CODICE	FV.ASC02.PD.INT.A.01
REVISIONE n.	00
DATA REVISIONE	11/2023
PAGINA	1 di 14

Con il presente elaborato si illustrano gli approfondimenti e le modifiche volontarie apportate alla documentazione già prodotta unitamente all'istanza di avvio del procedimento di Valutazione di Impatto Ambientale ai sensi dell'art.23 del D.lgs. 152/2006, acquisita al MITE con prot. n. 22150 del 22/02/2023 relativa al progetto per la costruzione e l'esercizio di un impianto agro-fotovoltaico di produzione di energia elettrica da fonte solare, denominato "Pozzo Zingaro" (ID MASE:8239) sito in agro di Ascoli Satriano (FG), di proprietà della E-Way Finance spa - P.IVA 15773121007.

Il presente documento pertanto descrive le modifiche, che si sono rese necessarie a seguito delle osservazioni prodotte dalla società proponente Whysol-E Sviluppo S.r.l. presentate al MASE, che di seguito si elencano:

Figura 1: Inquadramento opere di connessione alla RTN su carta IGM 1:25.000

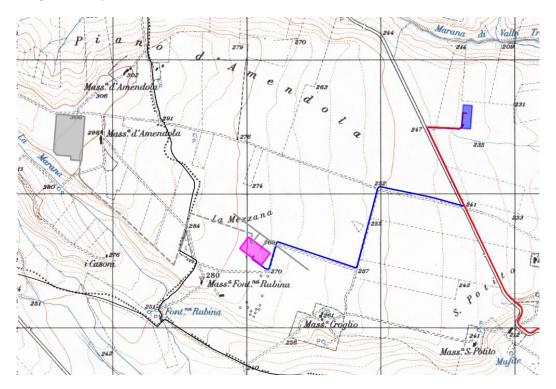
Nella figura seguente si evincono le opere di utenza e di rete per la connessione con la RTN:

- In rosso il cavidotto a 30 kV proveniente dall'impianto;
- Nel rettangolo in blu la stazione elettrica di trasformazione 30/150 kV di utente e la stazione elettrica a 150 kV condivisa con altri produttori;
- In blu il cavidotto a 150 kV per il collegamento con l'ampliamento della stazione elettrica di Deliceto
- In magenta l'ampliamento a 150 kV della stazione elettrica RTN di "Deliceto"

- la delocalizzazione, ad una distanza dalla prima ipotesi di circa 1,5 km, della stazione elettrica (SE) di trasformazione 150/30 kV utente;
- la delocalizzazione della stazione elettrica a 150 kV condivisa con altri produttori e adiacente alla stazione elettrica di utente;
- la riduzione pari a circa 700 m del tratto finale del percorso del cavidotto a 30 kV di collegamento tra l'impianto agro-fotovoltaico e la stazione elettrica di trasformazione;
- la revisione del tracciato relativo al cavidotto a 150 kV, condiviso con altri produttori, per il collegamento della stazione elettrica di trasformazione con lo stallo a 150 kV previsto all'interno del futuro ampliamento della SE "Deliceto" della RTN.
